島根原子力発電所 2号炉審査資料	
資料番号	EP-040改07(説1)
提出年月日	令和 2年 6月22日

島根原子力発電所 2号炉

原子炉制御室等

(コメント回答)

図20-1 ベント実施に係る対応の流れ

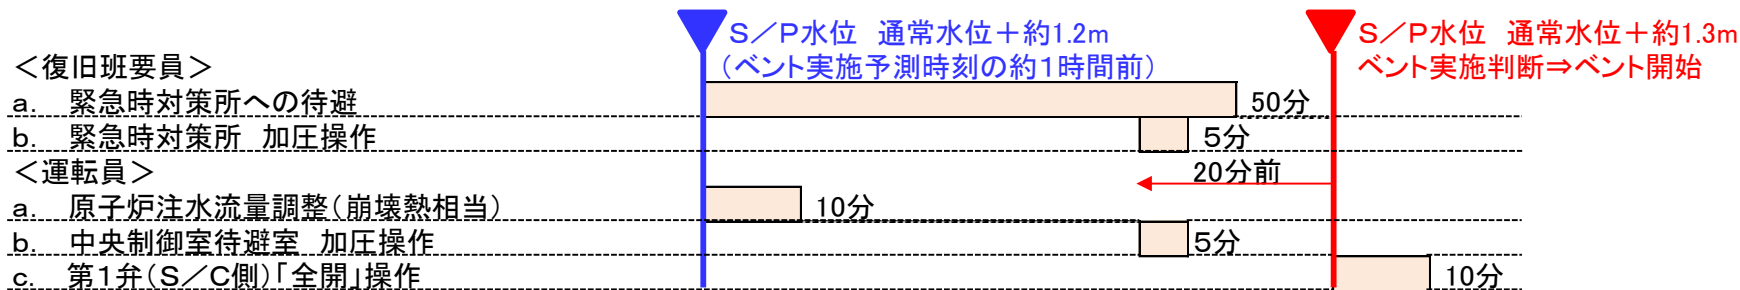
原子炉制御室待避室の加圧操作について、待避室加圧判断とベント実施判断との関係性を明確化すること。あわせて、ベント開始5分前に待避室を加圧指示することについても、事故状況を踏まえた上で、原子炉制御室待避室の加圧時間、移動時間等を踏まえて手順の成立性を説明すること。

- ベント実施判断（サプレッション・プール水位通常水位+約1.3m）までに待避室加圧操作完了状態とするため、待避室加圧の開始判断をベント実施予測時刻の約20分前に変更
- 加圧開始を20分前にした場合でも、ポンベ容量には十分余裕があり、ポンベ本数12本で対応可能である。
（[待避時間（8時間）のポンベ本数]+[20分前操作による追加ポンベ本数]=11.4+0.5=11.9≒12本）
- 待避室加圧準備操作（ポンベ保管場所における現場操作）は炉心損傷判断の段階で着手・完了済
- 待避室加圧操作（①中央制御室内の移動、②空気供給出口止め弁の開操作、③空気ポンベ流量調節弁の開操作）は合計約2分程度で実施可能。手順上の想定時間には余裕をみた5分を想定し、ベント実施予測時刻の約15分前に加圧操作完了可能
- 加圧開始から待避室必要正圧に到達するまでにかかる時間は数秒

- 緊急時対策所ポンベ加圧開始も待避室に合わせベント実施予測時刻の約20分前に変更。

図21-1 中央制御室換気系 系統概要

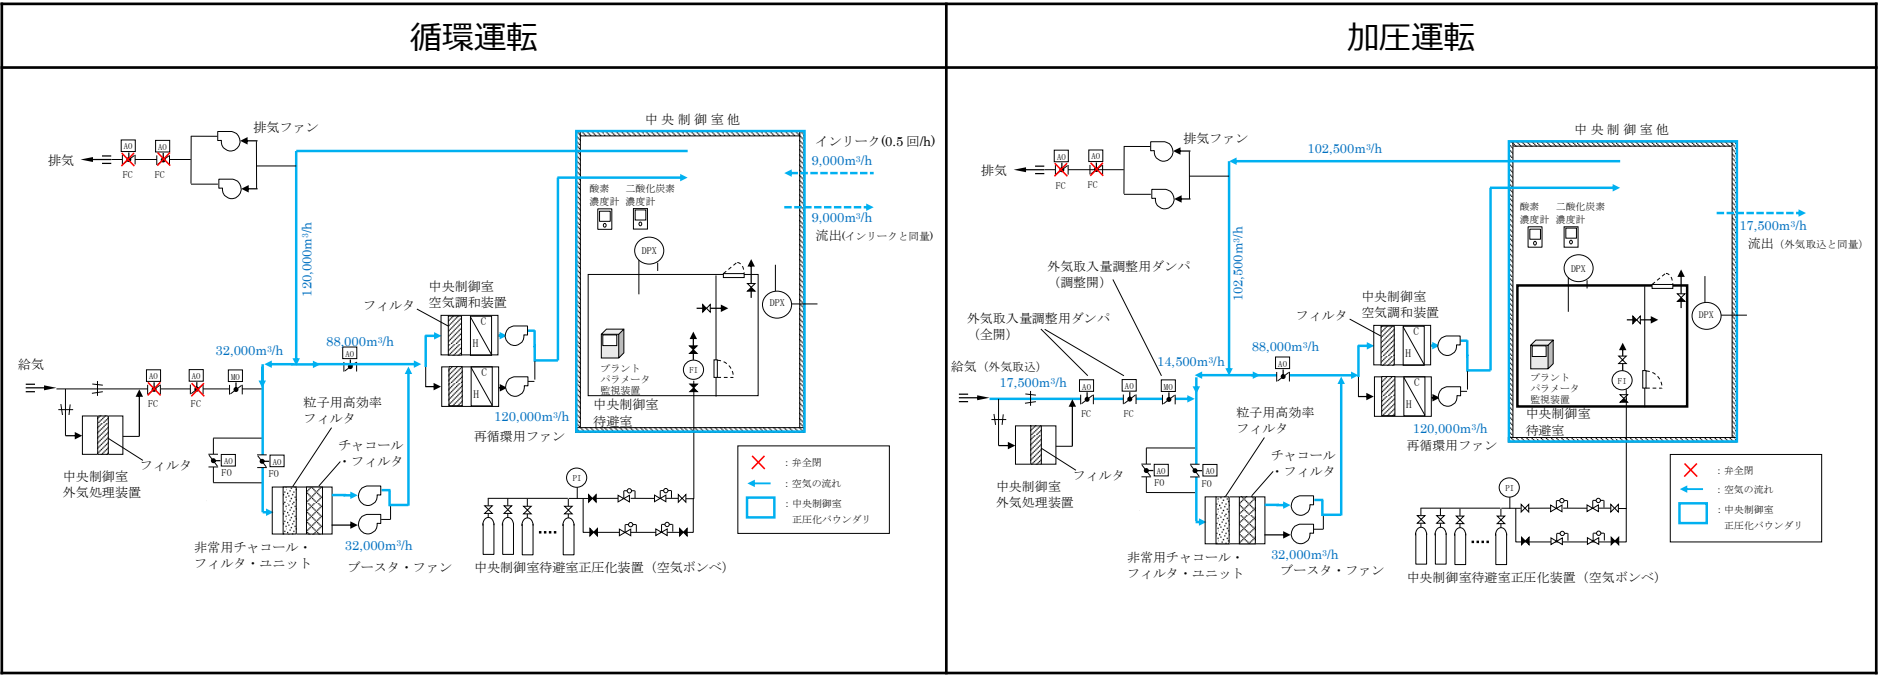
プルーム通過時の中央制御室換気空調系の運転モードについて、運転員の被ばく低減の観点からも、外気取入による加圧運転モードを継続することが再循環運転モードよりも適しているのか、考え方を整理して説明すること。

- 図21-1に循環運転時及び加圧運転時の系統概要図を示す。
- 循環運転は、一次冷却材の漏えい等に伴う、手動起動若しくは換気系放射線異常高等の中央制御室換気系隔離信号の発信を受け自動で通常運転状態から切り替わり、中央制御室バウンダリを外気から隔離し、バウンダリ内の空気を非常用チャコール・フィルタ・ユニットを通して循環する。
- 加圧運転は、炉心損傷判断により着手し、循環運転の状態から給気隔離ダンパ及び外気取入量調整用ダンパを開操作し、外気を非常用チャコール・フィルタ・ユニットを通じて取り込むことで、バウンダリ内の空気を非常用チャコール・フィルタ・ユニットを通して循環しつつ、中央制御室バウンダリ内を正圧に維持し、バウンダリ外からのフィルタを通らない空気流入 (インリーク) を防止する。
